Al·legacions que formula _____ amb document d'identitat _____
amb domicili en _____ amb correu electrònic a efecte de notificaciones:
_____ i amb telèfon _____ com a persona preocupada per la situació i,

En relació amb l'anunci de l'Ajuntament de Planes pel que es sotmet a informació pública l'expedient en relació amb l'anunci de l'Ajuntament de Planes pel qual es sotmet a informació pública l'expedient de l'aprovació del Programa d'Actuació Integrada del sector Mas de la Foia en règim de gestió per les persones propietàries publicat al DOGV de l'11 de juny de 2026.

1. LAS CONDICIONES DE LA DECLARACIÓN DE IMPACTO AMBIENTAL DE 2002 DEBEN MODIFICARSE

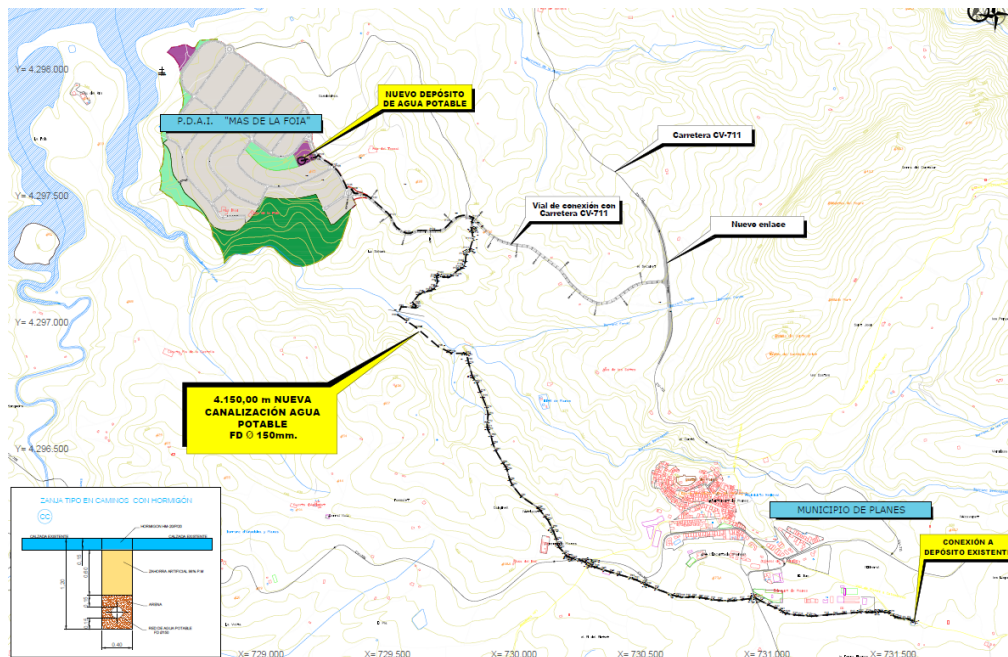
Es decir, no se evalúan las obras de conexión viaria ni las instalaciones eléctricas.

Dice la pág.78 del Documento ambiental:

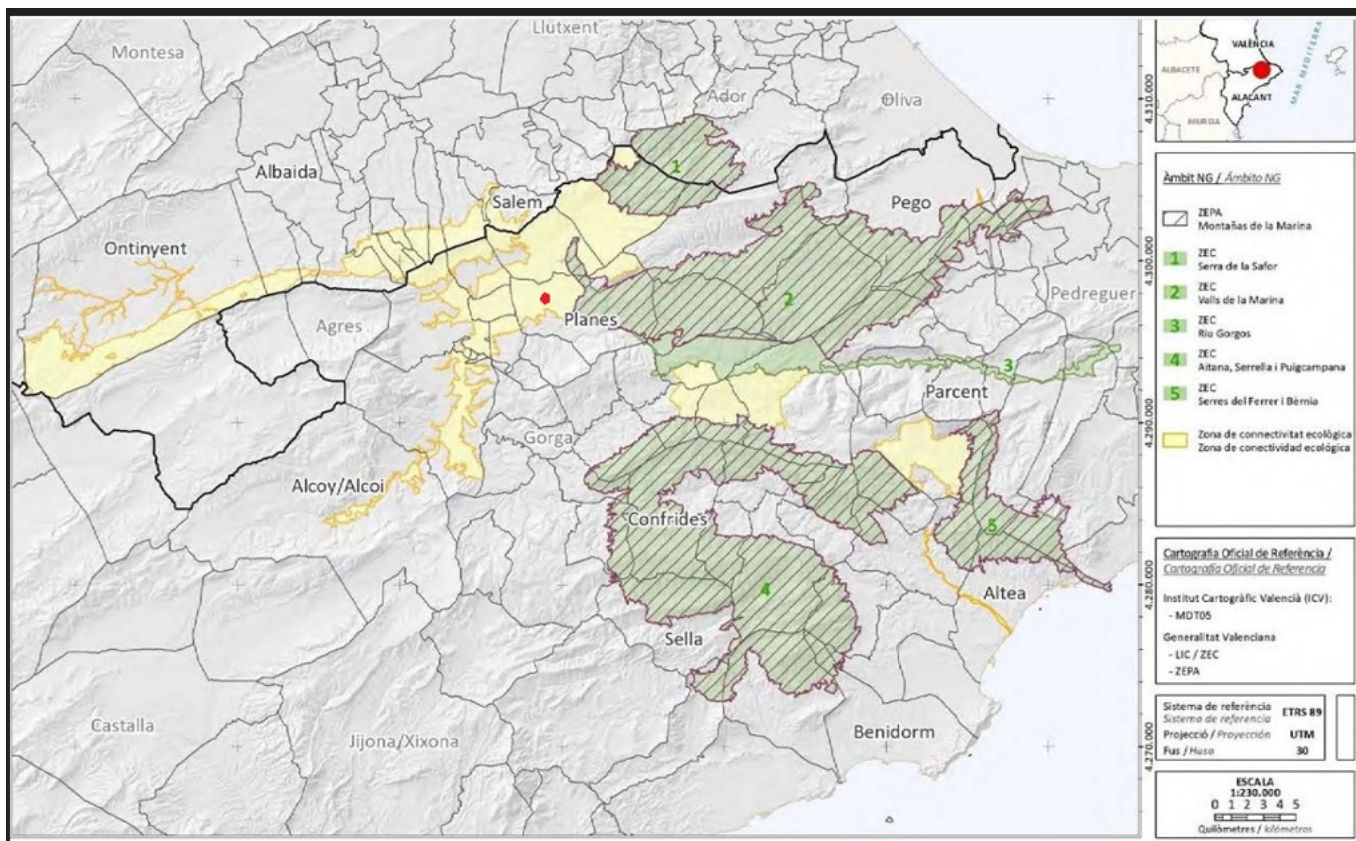
Todo el espacio ocupado por el PAI se incluye dentro de un corredor ecológico fluvial sobre el cual no se ha valorado el posible impacto ambiental

16. NO SE HA VALORADO EL IMPACTO AMBIENTAL SOBRE EL SUELO FORESTAL ESTRATÉGICO COLINDANTE AL PAI

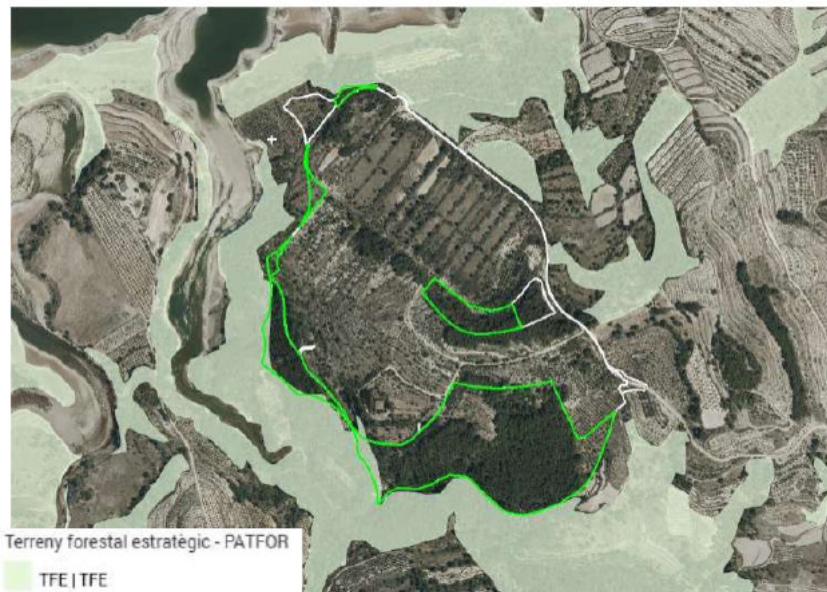
16.1. El Documento ambiental se limita a hacer constar la naturaleza forestal del terreno limítrofe, aunque no plantea ninguna medida de protección y prevención más allá de la deforestación de una franja para prevenir incendios:

1) Incendio forestal (interfaz urbano-forestal)

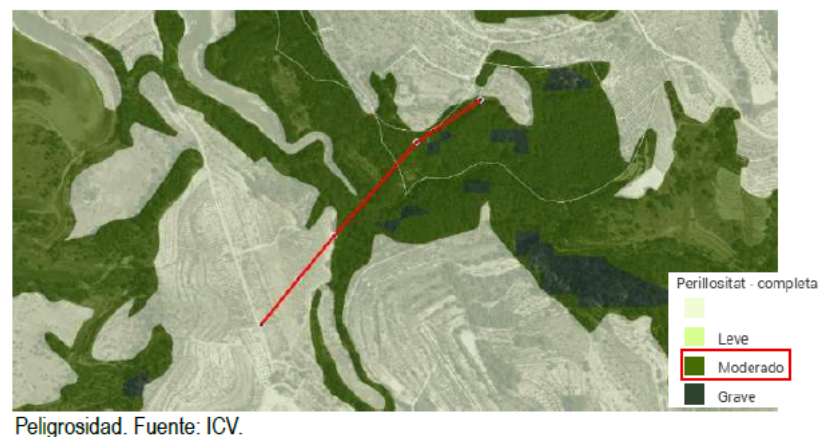
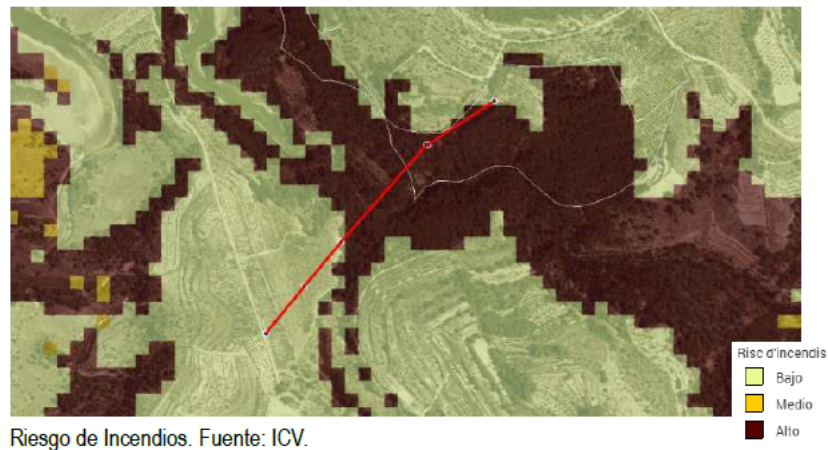
De acuerdo con la cartografía ICV–PATFOR (modelos de combustible, peligrosidad, riesgo, vulnerabilidad y demanda de protección), el Sector Mas de la Foia presenta una situación de sensibilidad elevada frente al riesgo de incendio forestal, especialmente en los sectores sur y oeste, coincidentes en gran medida con las zonas verdes previstas, donde se identifican categorías de riesgo alto, peligrosidad grave y vulnerabilidad muy alta, que se traducen en una demanda de protección muy alta.

No tiene sentido autorizar una urbanización rodeada de suelo forestal donde el peligro de incendio es muy alto.

Consideramos que los 30 m. son insuficientes.

18. SE OCULTA LA PRESENCIA EN LA ZONA DEL ÁGUILA AZOR PERDICERA, EN PELIGRO DE EXTINCIÓN

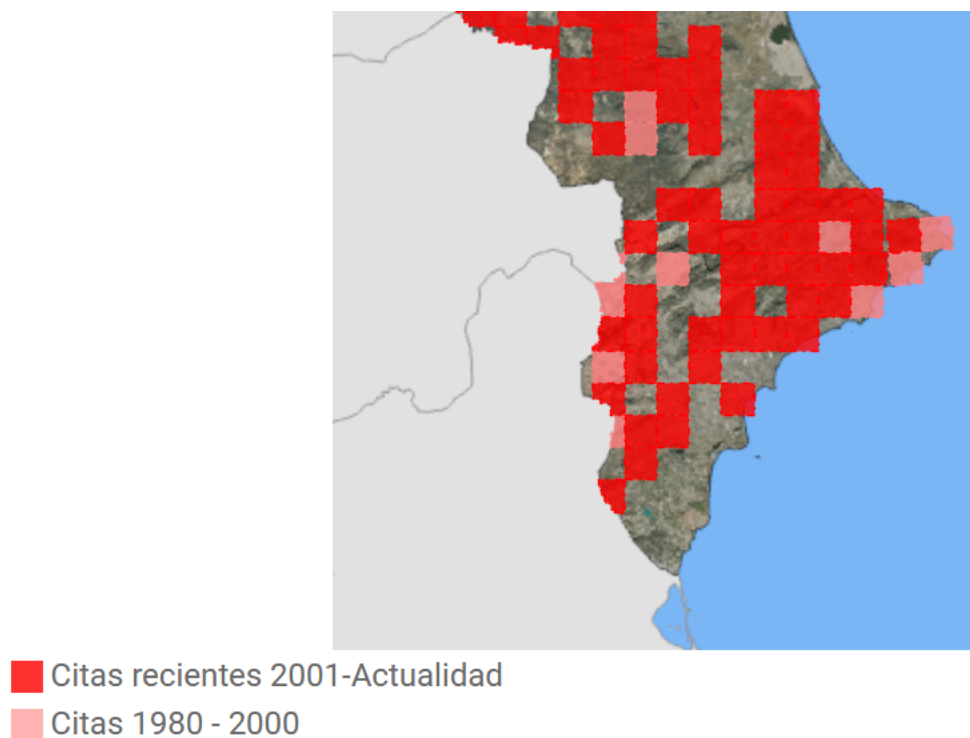
19.2. Esta especie no se encontraba en peligro de extinción en 2002 cuando se aprobó la declaración de impacto ambiental del Plan parcial.

Nada de esto se ha hecho

22. A TAN SOLO 1500 METROS SE ENCUENTRA LA ZEPA "MONTAÑAS DE LA MARINA" Y NO SE HA REALIZADO EL CORRESPONDIENTE ESTUDIO DE REPERCUSIONES SOBRE LA RED NATURA 2000

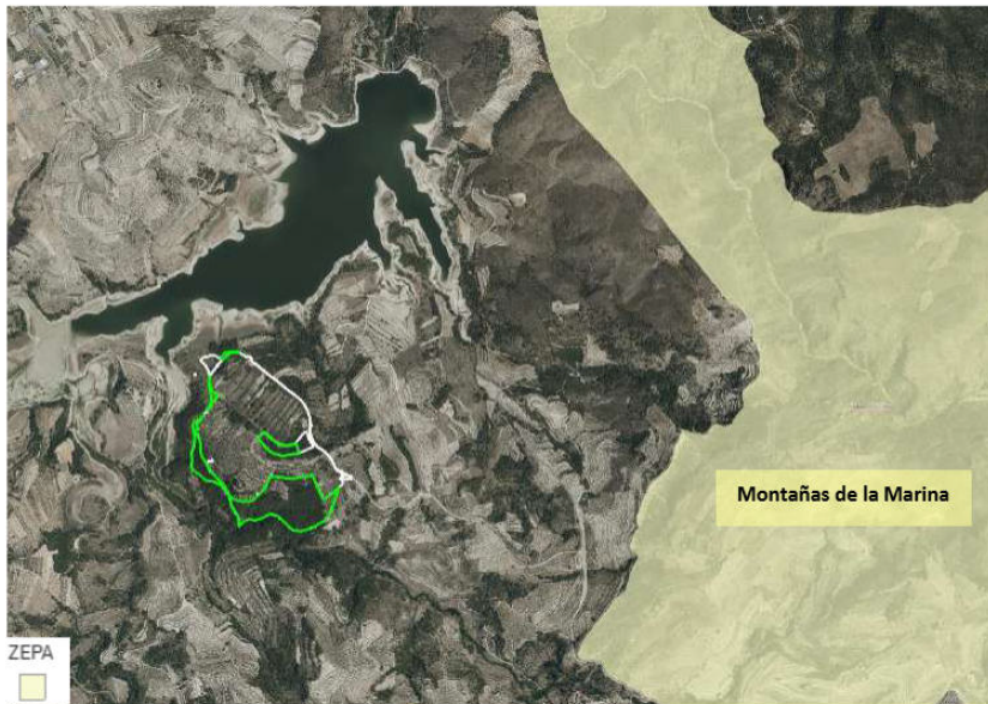
22.1. Dice el Documento ambiental:

El Sector de estudio no se localiza dentro de la Red Natura 2000. No obstante, el LIC "Valls de la Marina" se encuentra a aproximadamente 1.500 m, y a una distancia similar se localiza la ZEPA "Montañas de la Marina".
